## 改善箇所説明図

## 不具合発生箇所

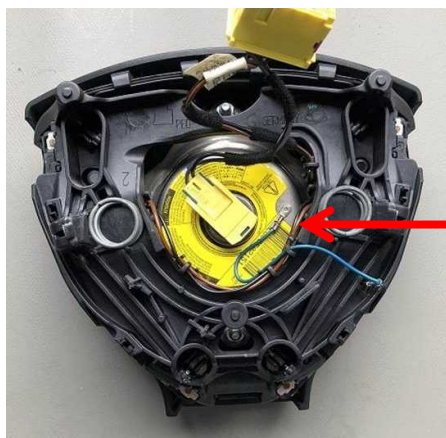
運転席用エアバッグのインフレーター（膨張装置）において、ガス発生剤の吸湿防止が不適切であった場合、高い湿度の環境下で大きな温度変化を繰り返すと、ガス発生剤が劣化することがある。そのため、エアバッグ展開時にインフレーター容器が破損するおそれがある。

全車両、エアバッグインフレーターを確認し、該当するインフレーターであった場合には対策品に交換する。
